监理工作联系单

工程名称: 海南联瑞/联生分布式光伏发电项目

编号: HNLR/LS-JS-LXD-028

主题: 关于海南联生/联瑞分布式光伏发电项目安全、质量专项检查中发现的现场问题

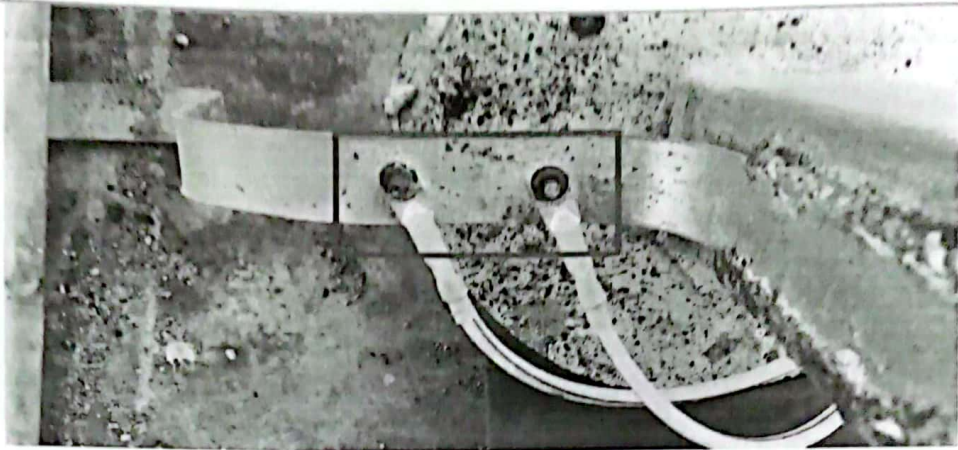
- 1、 部分光伏组串仅做一点接地。不符合设计要求和《光伏电站施工规范》GB 50794—2012 第 5.8.2 条、5.8.3 条的规定。

- 2、 部分光伏组件支架焊接点未做防腐处理, 不符合《光伏电站施工规范》GB 50794—2012 第 5.2.1 条第 3 款的规定。

- 3、 部分逆变器、汇流箱接地引下线接线端子(线鼻子)锈蚀严重, 不符合《电气装置安装工程 接地装置施工及验收规范》GB 50169—2016 第 4.3.2 条的规定。

请总包方与 2024 年 3 月 26 日前整改完成，并书面回复
